1.1 CONCEPTO TÉCNICO No. CT:	**6067**
1.2 ÁREA:	TÉCNICA Y DE GESTIÓN
1.3 COORDINACIÓN:	INVESTIGACIÓN Y DESARROLLO
1.4 REFERENCIA CRUZADA RADICADO FOPAE:	2011ER595
1.5 RESPUESTA OFICIAL No.	RO-45938

2.1 SOLICITANTE:	CURADURÍA URBANA No. 4
2.2 PROYECTO:	TR 3 84 55 / 35 / 15
2.3 LOCALIDAD:	2. Chapinero
2.4 UPZ:	88. El Refugio
2.5 BARRIO O SECTOR CATASTRAL:	Sector Catastral Los Rosales
2.6 DIRECCIÓN:	Transversal 3 # 84 – 55 / 35 / 15
2.7 CHIP:	AAA0093PXTO, AAA0093PXUZ, AAA0093PXWF
2.8 MANZANA CATASTRAL:	22
2.9 PREDIO CATASTRAL:	15, 16, 17
2.10 ÁREA (m^2):	1935
2.11 FECHA DE VISITA:	Enero 27 de 2011

***Figura No. 1**. Localización general del proyecto ubicado en la Transversal 3 # 84 – 55 / 35 / 15, en el Plano Normativo de Amenaza por Remoción en Masa del POT (Decreto 190 de 2004).*

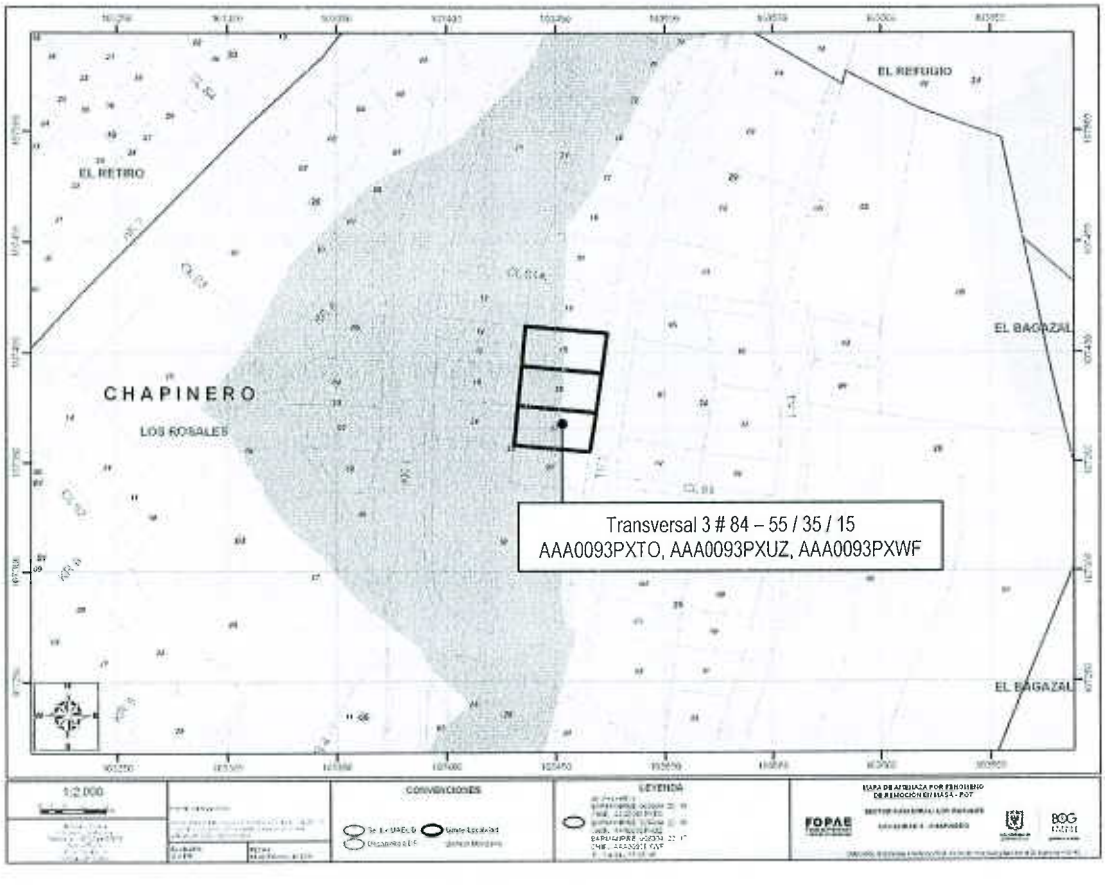
Conforme con el plano normativo de "Amenaza por Remoción en Masa" del Plan de Ordenamiento Territorial de Bogotá – POT, el sector donde se localiza el predio donde se implantará el proyecto "Edificio Ático Reservado", ubicado en la Transversal 3 # 84 – 55 / 35 / 15, en el Sector Catastral Los Rosales, de la localidad de Chapinero, se encuentra en una zona de AMENAZA MEDIA Y ALTA por procesos de remoción en masa (ver Figura No. 1).
